柏崎刈羽原子力発電所6号及び7号炉審査資料	
資料番号	KK67-0113
提出年月日	平成28年8月17日

## 柏崎刈羽原子力発電所 6号及び7号炉

格納容器下部注水系の電源について

(3.8 原子炉格納容器下部の熔融炉心を冷却するための設備【51 条】の以下の箇所を修正する。)

図1. 単線結線図 (6号炉)

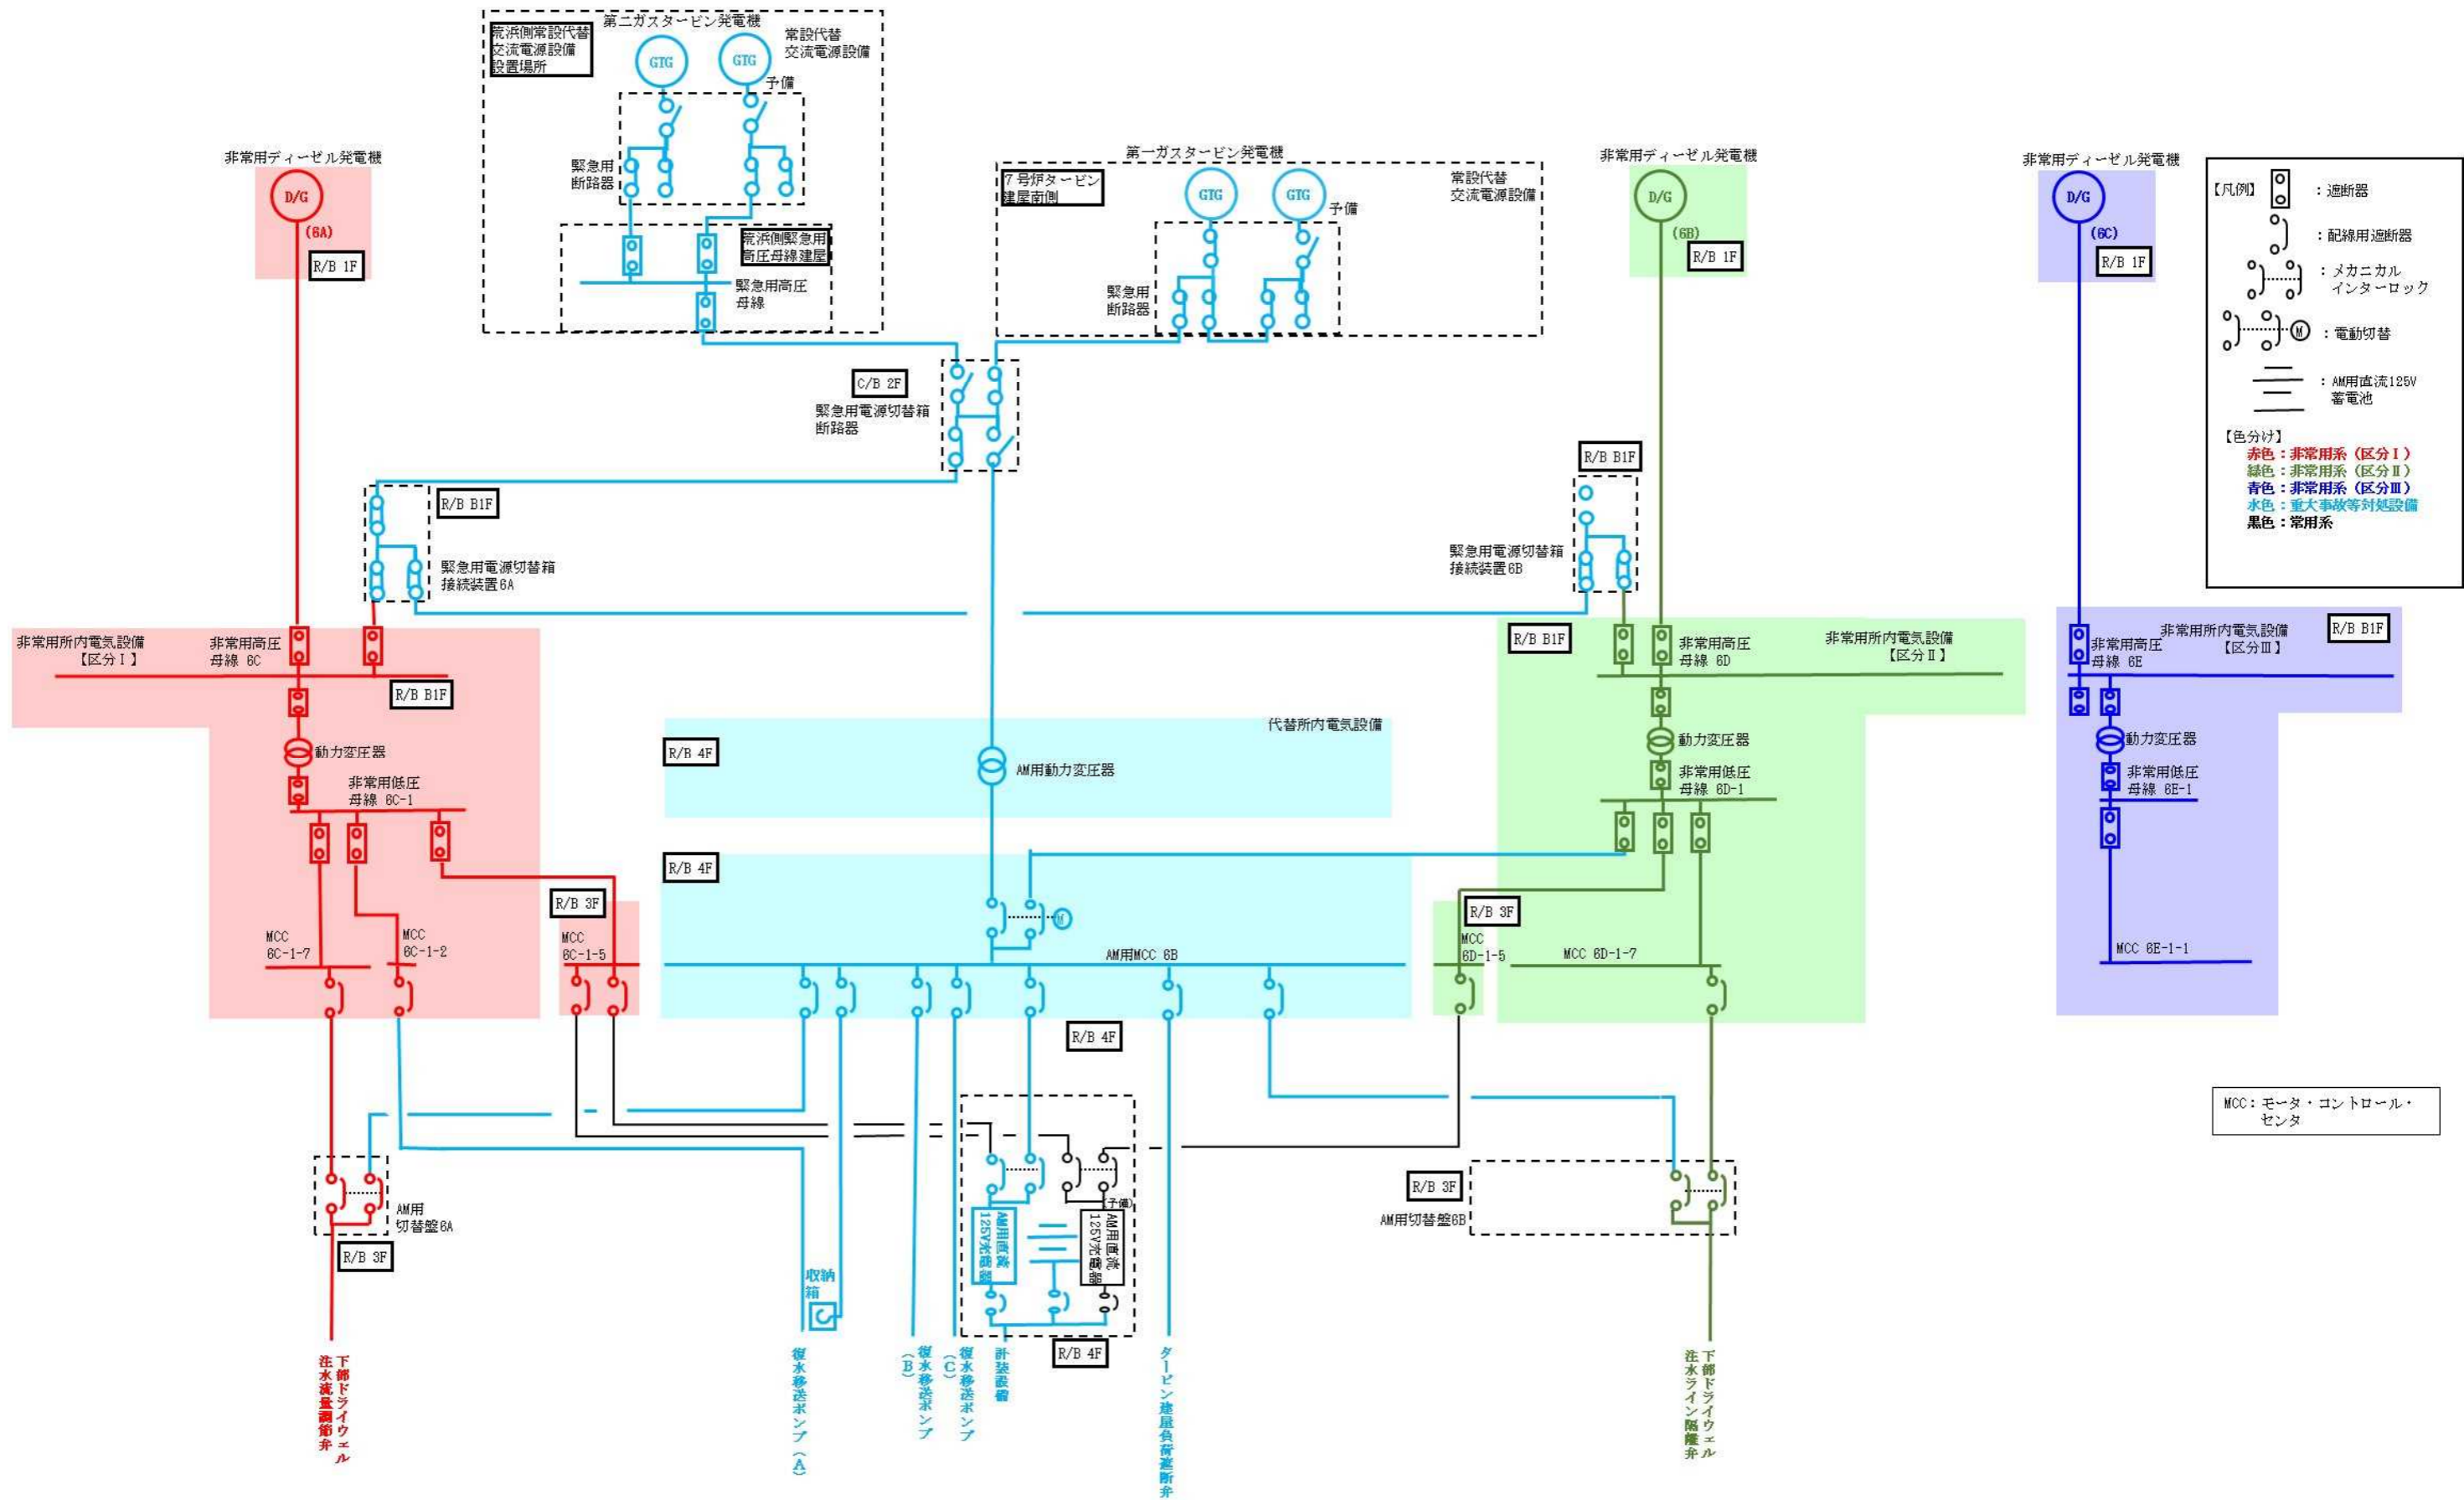
原子炉格納容器下部注水設備の電動弁の駆動電源について以下のとおり多重性及び独立性，位置的分散を確保する設計とする。

なお，下部ドライウェル注水流量調節弁と下部ドライウェル注水ライン隔離弁については，多重性及び位置的分散を図った非常用所内電気設備もしくは代替所内電気設備を経由し代替交流電源設備から給電可能な設計としている。
